国土研会員の意見 4 (天ヶ瀬ダム再開発に関する意見集)

天ヶ瀬ダム再開発事業とは何か (国土研ニュースへの寄稿, 2008年9月)

天ヶ瀬ダム再開発事業とは何か —国交省の回答から見えてくるもの— (国土研ニュースへの寄稿, 2008年9月)

8月24日に私が出した公開質問に対して2ヶ月経過して10月27日に国交省から回答がありました。その内容は次の通りです(・付きが質問, ゴシック部分が回答)。その次に私のコメントを記します。

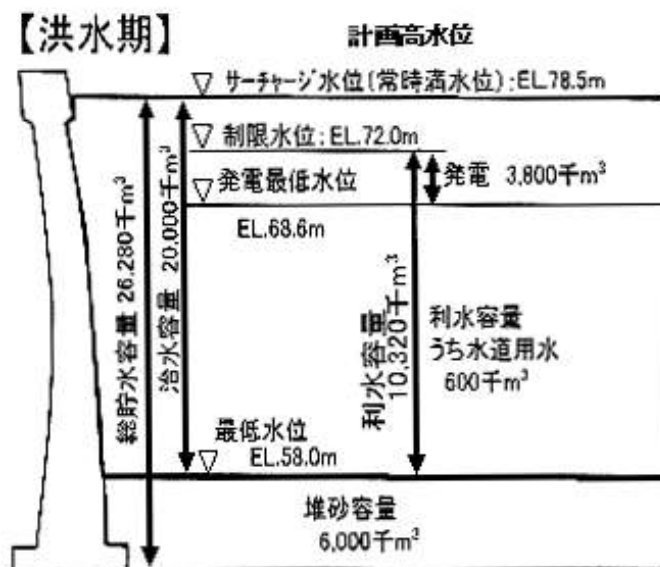
ところが、国交省琵琶湖工事事務所のパンフレット「Amagase Dam 天ヶ瀬ダム再開発事業の概要」の9頁には通常の放流に使われるダムの中間の高さにある3門のコンジットゲートの放流能力は1,100 m³/s、ダムの天端の4門のクレストゲートの能力は680 m³/sと書かれている。

また、建設省近畿地方建設局天ヶ瀬ダム工事事務所が昭和 41 年 3 月 31 日に発行した「天ヶ瀬ダム建設誌」ではダム湖の水位と放流量の関係も明らかにされており、洪水期制限水位 72.0m で放流量は 900 m³/s で、計画高水位（ダム水位の表現では常時満水位）78.5m で 1,630 m³/s と書かれている（101 頁）。天ヶ瀬ダムは 1,630 m³/s の放流能力があるが、下流の状態を勘案し 840 m³/s を超えないようにゲート操作しているのである。つまり、放流能力を 1,140m³/s にするためにダムの横に巨大トンネルを掘る事業は全く不必要なのである。
